現地視察資料

【市民からの提案内容】

街なみ環境整備促進区域
	階段
	スロープ
	遊歩道
	かわまちづくりに対する市民からの提案より

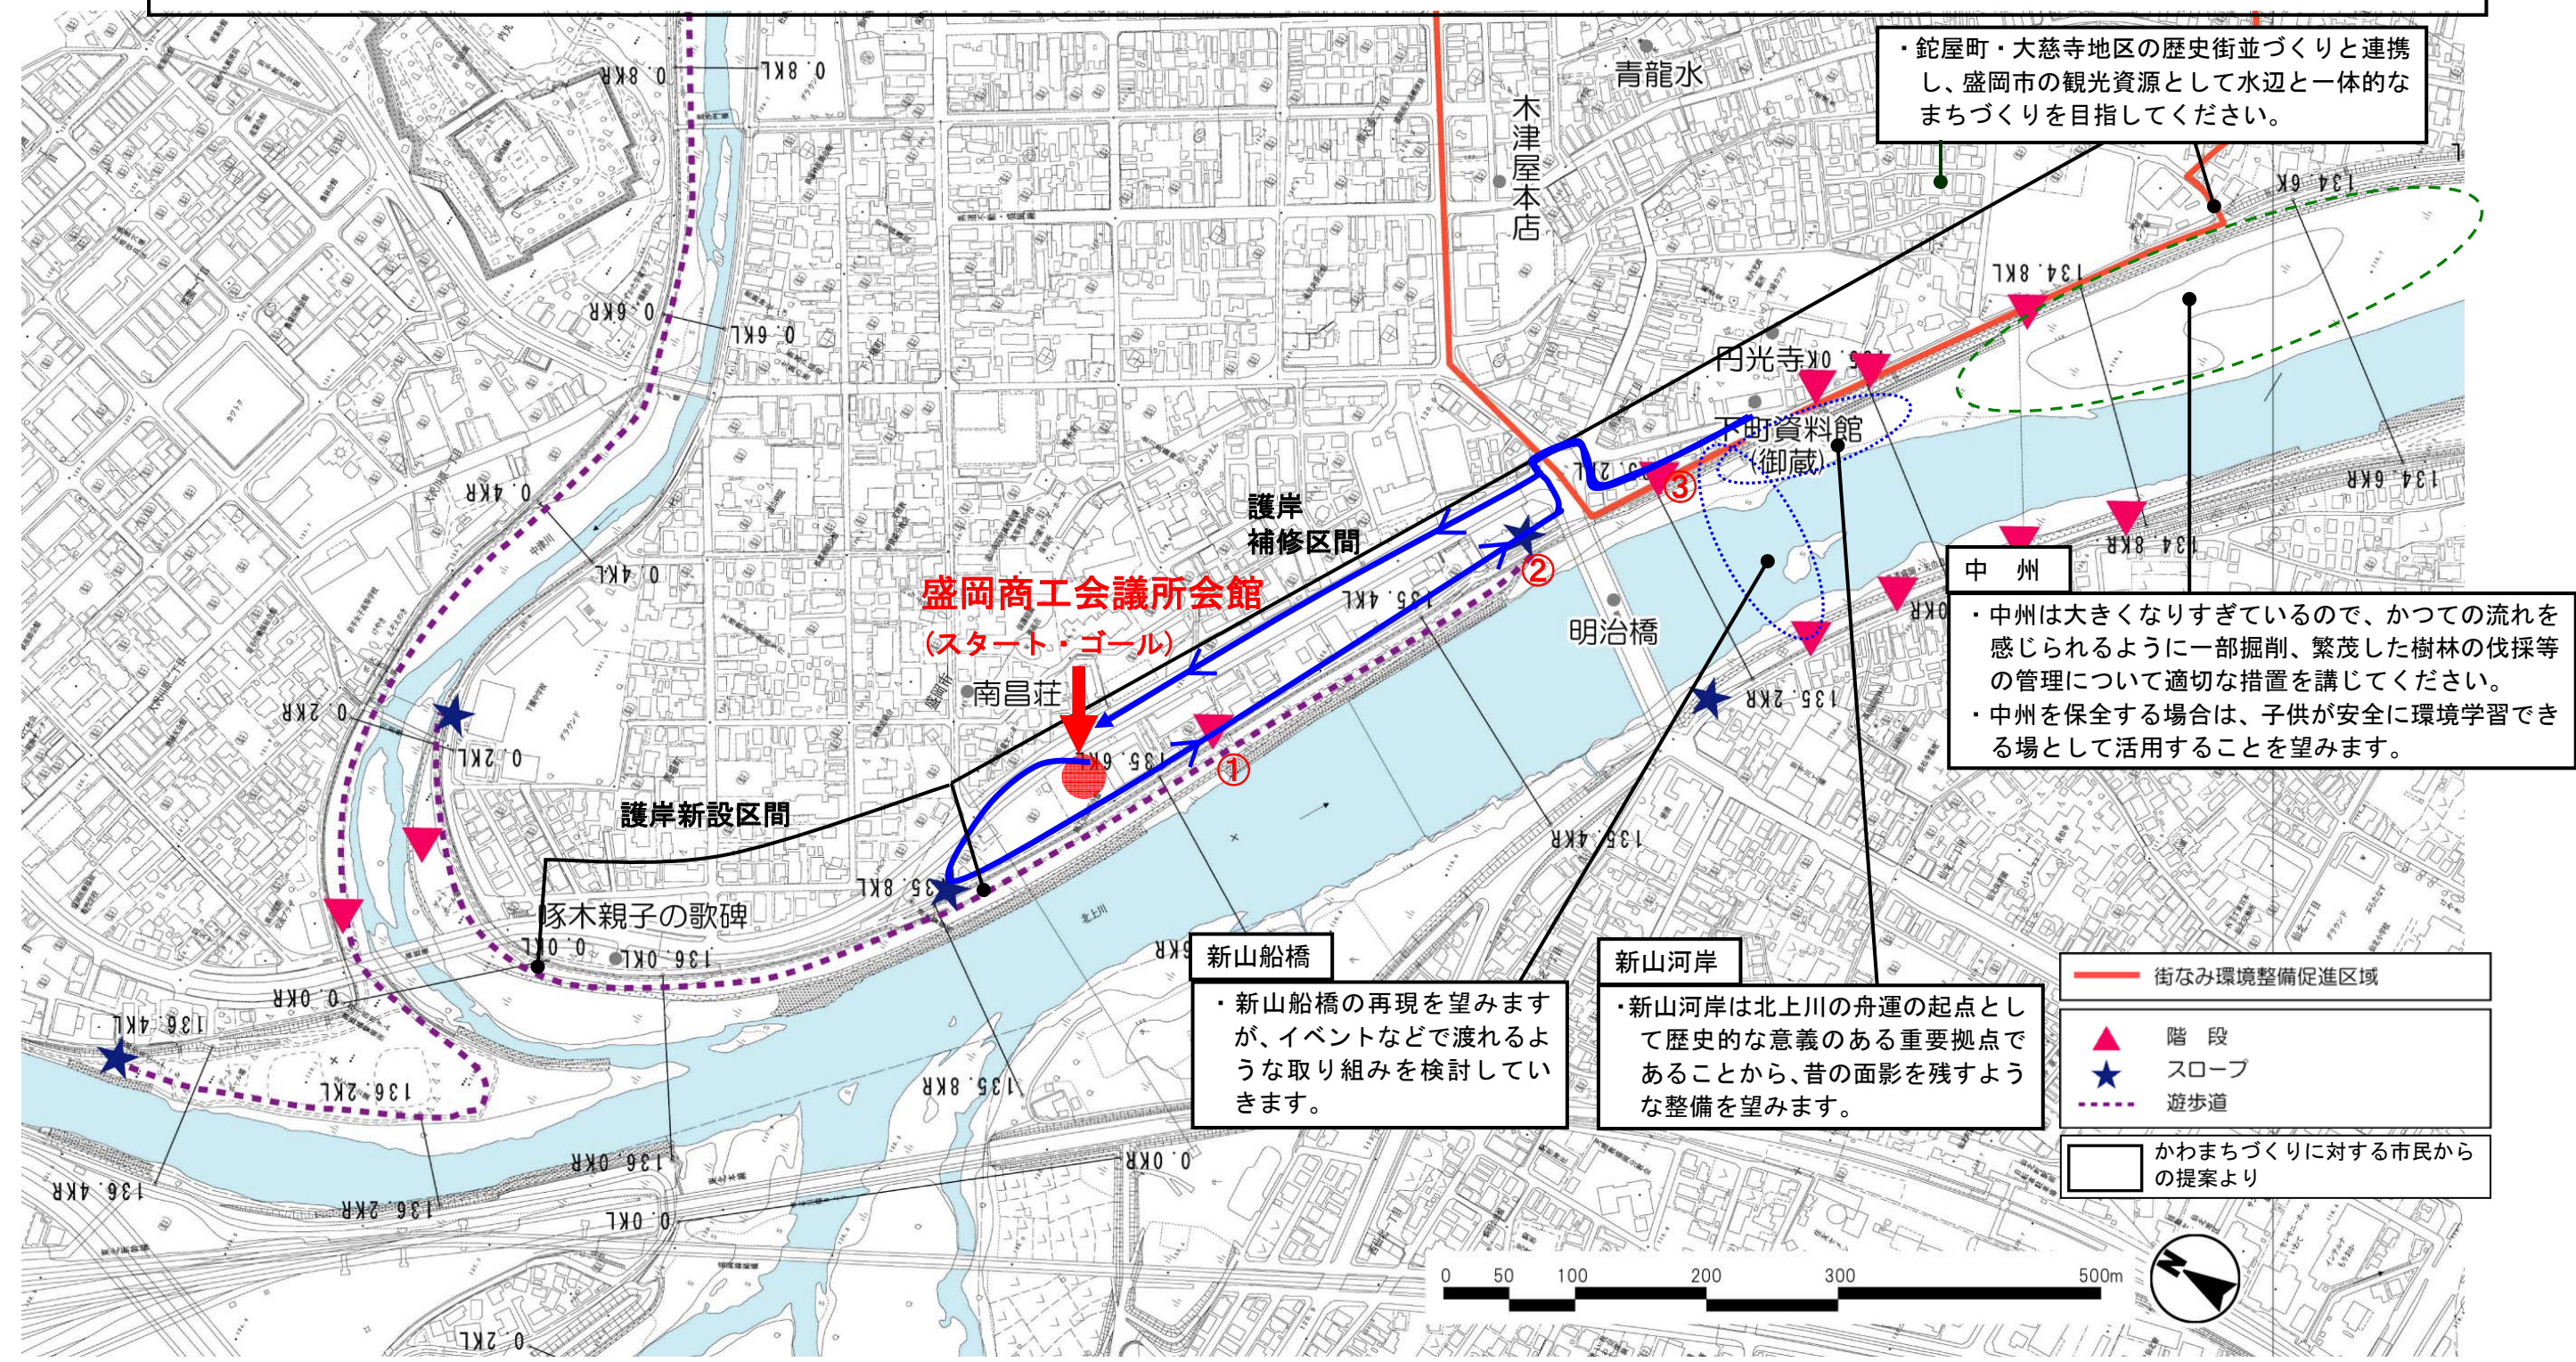
- ①街並みと調和した護岸の補修（修景）
 - 盛岡の玄関口にふさわしく、街並みとの調和に配慮し、石張りではなく石積護岸を望みます。
 - パラペットは、できるだけ低く、薄くすることで、堤防天端から北上川を望むことができるような構造を検討してください。
 - パラペットをコンクリートとした場合は、表面処理や色彩に配慮して、護岸との調和に努めてください。
- ②、③まちと川を結ぶアクセス整備
 - 御蔵前付近にある急勾配の階段を改良し、安全に水辺に降りられる階段の整備を望みます。
 - 中津川から御蔵まで結ぶ遊歩道の整備を望みます。その際、できる限りスロープにするなど、誰もが利用しやすい構造となるように検討してください。

・鉤屋町・大慈寺地区の歴史街並づくりと連携し、盛岡市の観光資源として水辺と一体的なまちづくりを目指してください。

・中州は大きくなりすぎているので、かつての流れを感じられるように一部掘削、繁茂した樹林の伐採等の管理について適切な措置を講じてください。
 ・中州を保全する場合は、子供が安全に環境学習できる場として活用することを望みます。

・新山船橋の再現を望みますが、イベントなどで渡れるような取り組みを検討していきます。

・新山河岸は北上川の舟運の起点として歴史的な意義のある重要拠点であることから、昔の面影を残すような整備を望みます。
